RĂSPUNS CLARIFICĂRI la procedura de achiziție

*“Echipamente de emisie DVB-T2 cu instalații conexe și sisteme
radiante UHF pentru transmisii DVB-T2”*

Ref: Răspunsuri clarificări: Nr. 88/ 17.01.2019

Diagrama radiatie plan H

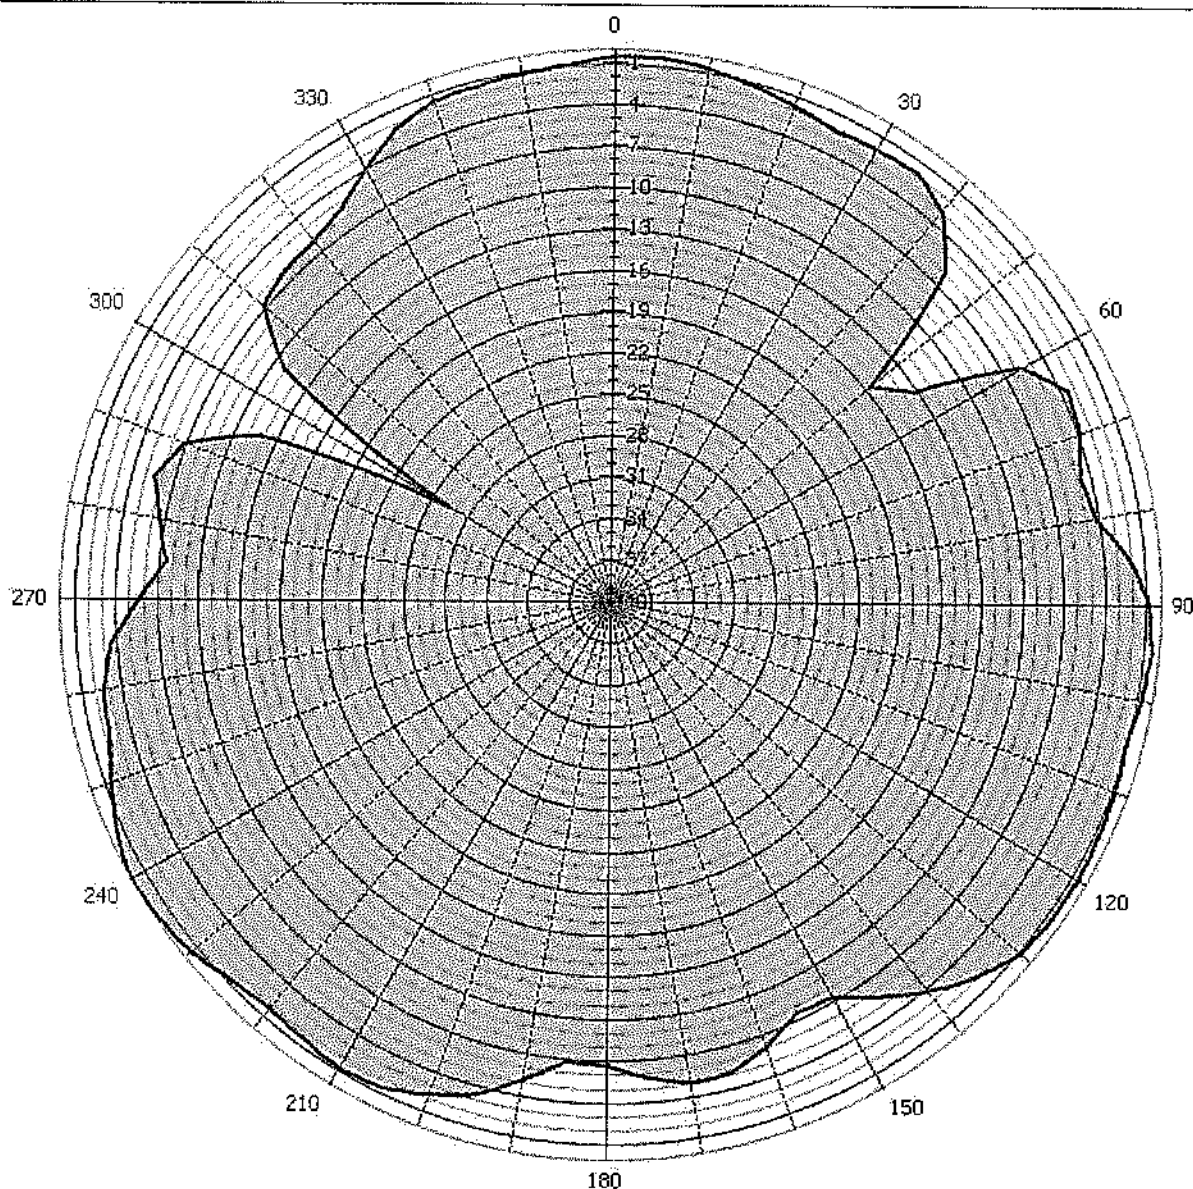
La capitolul Sisteme radiante UHF pentru transmisii DVB-T2; Specificații tehnice; la Anexa 3, punctul 9 din tabelul DR Iași, Cotații sisteme radiante de mică putere MUX1 - 0,1kW, la stația Pașcani se indică folosirea a 4 panouri existente, la care se solicită achiziția a 4 cable secundare cu 1 distribuitor 1:3.

Vă rugăm să ne specificați dacă cerința este corectă și dacă nu este necesar un distribuitor 1:4.

Răspuns întrebare 2:

Întrucât sistemul radiant de la Pașcani va fi reconfigurat, cerința privind distribuitorul 1:3 este corectă. În acest sens, atașăm și noua formă a diagramei de radiație.
